5.5.2021

Lausunto Vantaan ratikan varikon asemakaavan (931 200) osallistumis- ja arviointisuunnitelmasta

Kuva. Hakunilan suuralueen metsäsuunnitelman (Vantaan kaupunki 2018) kuviokartta. Länsimäentien itäpuolen metsiköt on kaikki noteerattu suunnitelmassa arvometsinä (C5).

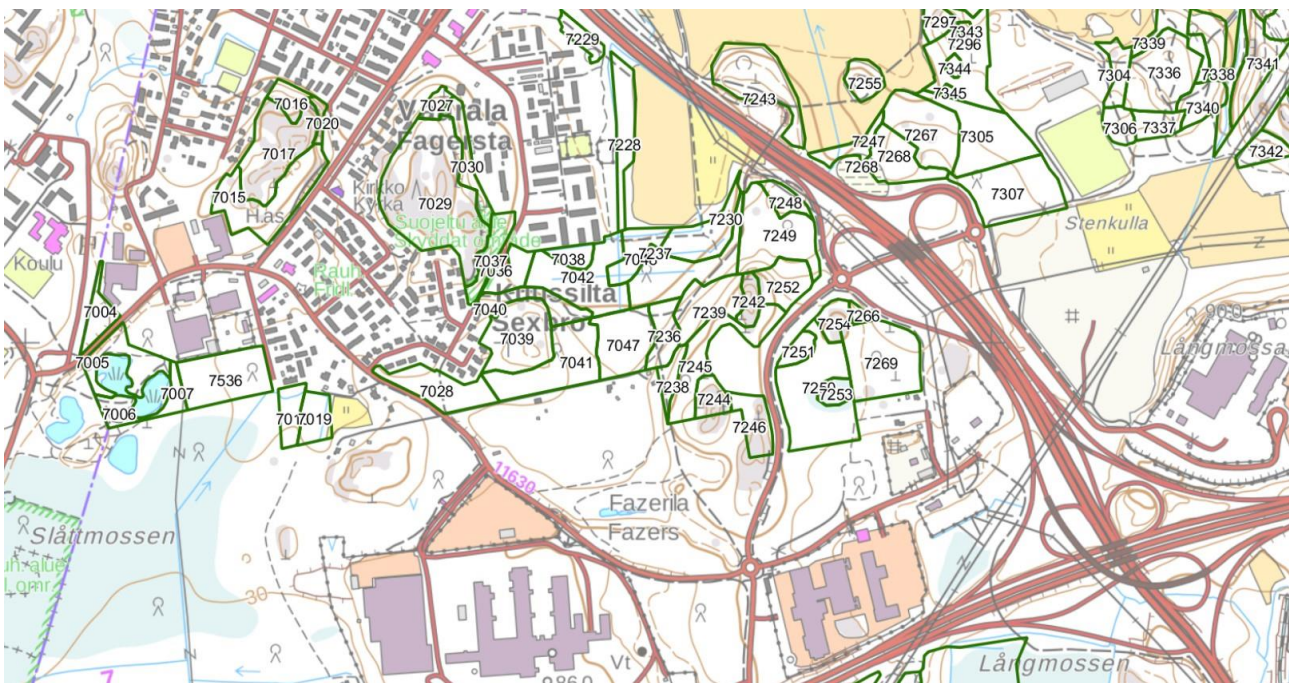
Olenainen lisäluontotiedon lähde on myös melko tuore eli vuonna 2018 hyväksytty Hakunilan suuralueen metsäsuunnitelma. Siinä pääosa hankealueesta eli metsäsuunnitelman kuviot 7250 (2,6 ha), 7251 (0,3 ha), 7253 (0,3 ha), 7254 (0,5 ha), 7266 (0,1 ha) sekä 7269 (2,2 ha) on osoitettu arvometsien (C5) hoitoluokkaan (Kuva). Osittain ratkaisu on perustunut kuvioiden itsenäisiin suo- ja metsäluontoarvoihin, osittain kyse on ollut siitä, että kuviot toimivat arvokkaiden suokuvioiden suojavyöhykkeinä. On syytä varmistaa, että metsäsuunnitelman tiedot ja ratkaisut ovat luontoselvityksiä tekevien konsulttien tiedossa ja päätyvät myös osaksi kaavaselostusta.

Hankealueen itäosa (metsäsuunnitelman vanhaa sekametsää kasvava kuvio 7269) sekä osa Länsimäentien länsireunan kuvioista on metsäsuunnitelman tietojen perusteella puulajisuhteiden ja puuston rakenteen puolesta jossakin määrin liito-oravalle soveltuvia. Koska Kuussillan alueelta on lajista tuoreita havaintoja, on hankealueella syytä toteuttaa liito-oravaselvitys. Osana selvitystä on syytä määrittellä myös asumattomien, mutta puustoltaan liito-oravalle ilmeisen sopivien metsiköiden esiintyminen sekä keskeisimmät ilmeiset kulkuyhteydet. Tämä helpottaa lajin huomiointia jatkossa.
